PRÉFET DU VAR

Unité départementale
de l'architecture
et du patrimoine du Var

Objet : Commune de Saint-Tropez – révision générale du PLU arrêtée par DM du 25/06/2019
V/Ref : courriel du 31 juillet 2019 – affaire suivie par Christine SUBOCZ
N/Ref : UDAP/MR/SJ/N° 431
PJ : 2

Par courriel du 31 juillet 2019, vous m'avez transmis pour avis le dossier de révision générale du PLU de Saint-Tropez.

L' OAP 1 - Entrée de ville / le port

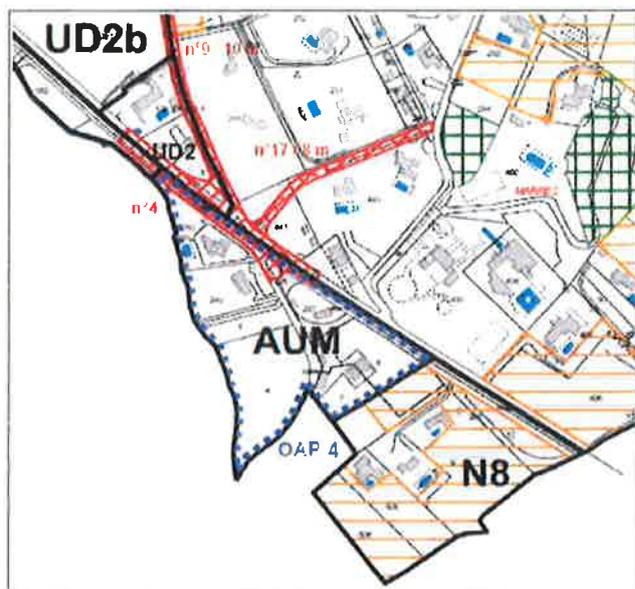
Les percées visuelles identifiées à préserver sont uniquement orientées vers la mer. Il est nécessaire de compléter ce repérage par les vues à créer et à préserver sur les éléments identitaires des lieux, tels que :

- le port, site classé, et la silhouette du centre ancien surmontée de l'église, monument historique,
- la chapelle de l'Annonciade, monument historique, et musée
- le Latitude 43, monument historique
- les rampes de mise à l'eau, le bâtiment dit des douanes à préserver, etc...

La zone indiquée « requalification urbaine » correspond aux anciens chantiers navals. Il conviendra de préserver la silhouette caractéristique des entrepôts en rappel de cette activité fondatrice et de conserver en lieu et place les rampes de mise à l'eau. Une étude historique et patrimoniale permettra de comprendre l'évolution de ces emprises et les éléments historiques à préserver ou à rappeler.

Les cheminements piétons sont localisés en littoral, les cheminements le long des voies d'accès méritent également une requalification de l'espace public (trottoirs, clôture, répartition des usages, plantations, signalétique, ...). A noter la qualité paysagère et d'usages de la contre-allée bordée de pins, le confortement des alignements d'arbres le long des voies participent à la qualité de l'espace public et à la requalification de l'entrée de ville.

La Messardière et l'OAP 7 Maneby

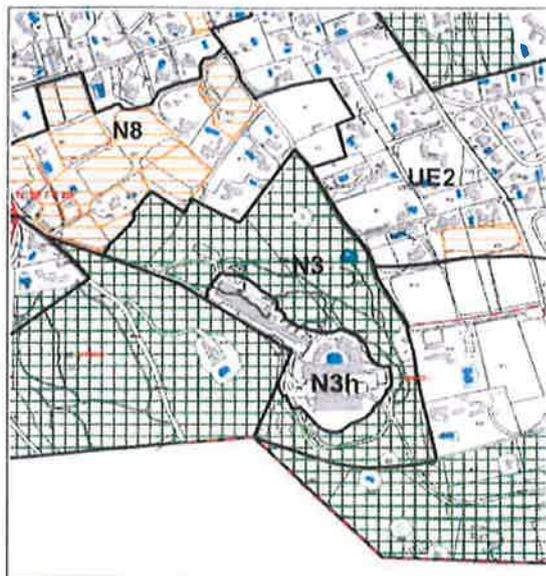
L'OAP 7 concerne un ensemble hôtelier aux volumes et surfaces de plancher déjà très conséquents dans une zone naturelle en commune littorale, l'OAP prévoit un nouveau développement essentiellement en sous-sol et en extension mesurée de l'existant.

Le projet est situé sur un mamelon particulièrement visible dans le grand paysage, entouré d'une masse boisée, espaces boisés classés et dans en zone naturelle du site inscrit.

La création de surfaces bâties en souterrain est de nature à bouleverser le fonctionnement hydraulique et géotechnique et mettre en péril la végétation de l'EBC, et donc le paysage. La multiplication des sous-sols génère une quantité de déblais colossale qui en l'absence de traitement adapté, sont régulièrement répartis sur des terrains agricoles ou naturels environnants. L'ajout de nouvelles surfaces aux surfaces existantes déjà très importantes en zone naturelle ne permet pas de maintenir un équilibre satisfaisant au maintien des paysages littoraux.

Pour mémoire, un récent projet a permis d'augmenter la surface de sous-sol pour le stationnement et la création de logements saisonniers. Cette extension visait à améliorer les conditions de logement, de stationnement en préservant l'aspect du site inscrit. Le changement de destination de ces surfaces, en spa notamment, est de nature à modifier l'équilibre recherché dans ce précédent projet. Il est important également de rappeler que l'espace boisé classé est à conserver et que son occupation par des roulottes, ou bungalows est interdit.

En l'état, l'UDAP n'est pas favorable au projet qui risque d'altérer l'aspect du site inscrit.
